Acta de junta de aclaraciones
Licitación Pública Nacional

Procedimiento de contratación número: SOP/LP/PA/IV/OB/OP/2026-139

Modernización de la Carretera Federal 51, tramo San Miguel de Allende - Dolores Hidalgo C.I.N., Segunda etapa

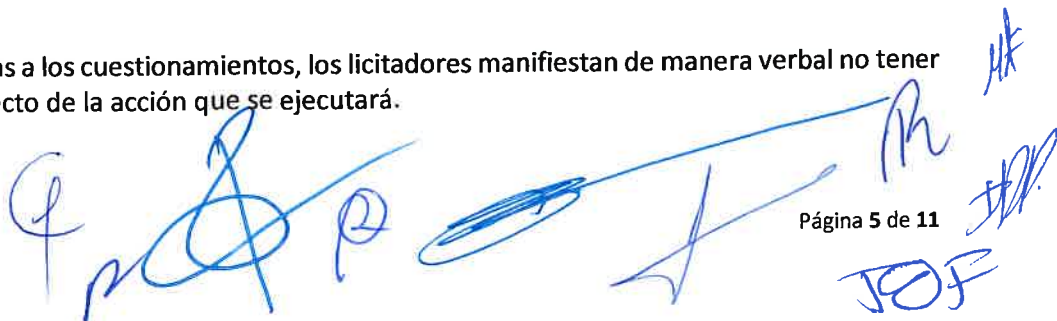
2. En los planos de los tratamientos de arbolado, te comentan de una poda integral de árbol de 16.00 a 19.99 m pero en el catálogo no manejan esos tamaños ¿podrían indicar si esos árboles pertenecen a otro concepto o se integraran a un concepto nuevo?

Se aclara que la referencia contenida en la tabla de intervenciones del plano "AMB_Cieneguita_SMA_DH_090825", correspondiente al numeral 8, "Poda integral de árbol de 16.00 a 19.99 m de altura", corresponde a un error de la tabla.

Las intervenciones y ejemplares arbóreos plasmados gráficamente en el plano son correctos y no contemplan individuos correspondientes a dicha categoría de altura. En consecuencia, la citada intervención no forma parte de los alcances establecidos en el Catálogo de Conceptos.

Se entrega en un CD el plano AMB_Cieneguita_SMA_DH_090825 actualizado, en el que se corrige dicha referencia.
